Информационный бюллетень №177

Исключение проворота промежуточной шестерни масляного насоса на двигателях семейства ЯМЗ-530

Ярославль, Россия, 7 ноября 2018 г.

Рис. 1

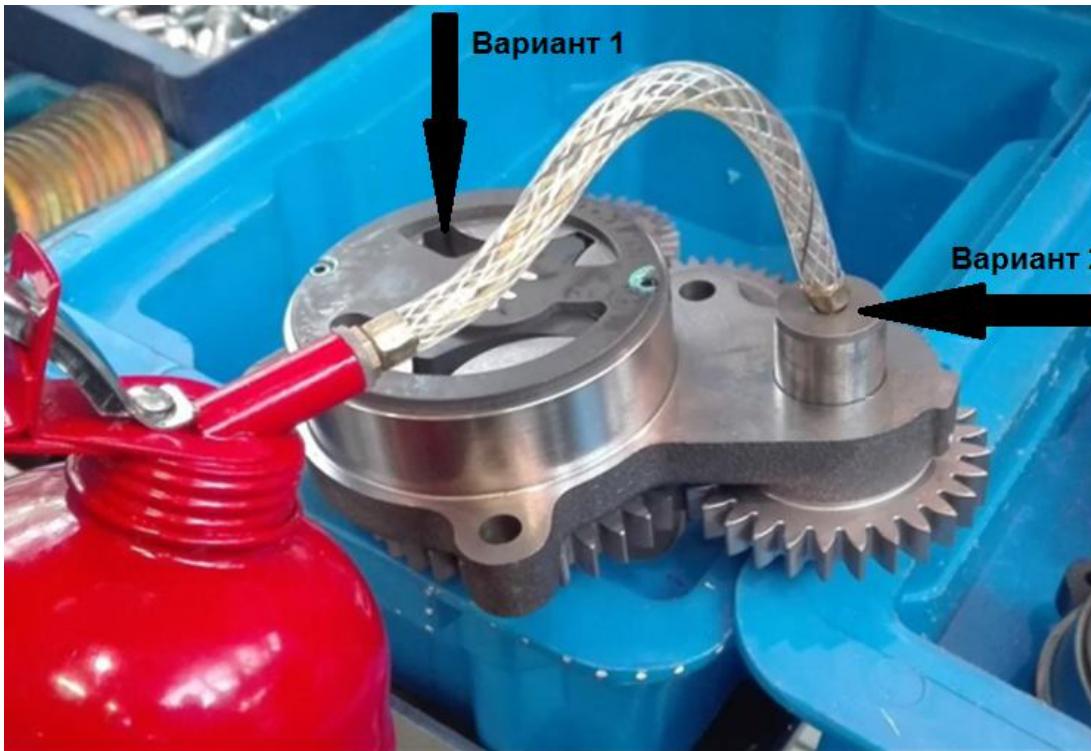
- Если в ось шестерни масляного насоса запрессована заглушка (рис. 1). Залить масло в нагнетательную полость масляного насоса и повернуть 2-3 оборота шестерню до появления масла из-под ведомой шестерни (рис. 2 вариант 1).
- Если отверстие в оси шестерни масляного насоса открыто. Сделать один впрыск чистым моторным маслом в объеме ~ 3 см³ в отверстие оси шестерни масляного насоса (рис. 2 вариант 2) и повернуть шестерню на несколько оборотов. Допускается применять любой дозирующий инструмент, обеспечивающий чистоту операции.

Перед установкой масляного насоса на двигатель следует залить масло в насос.
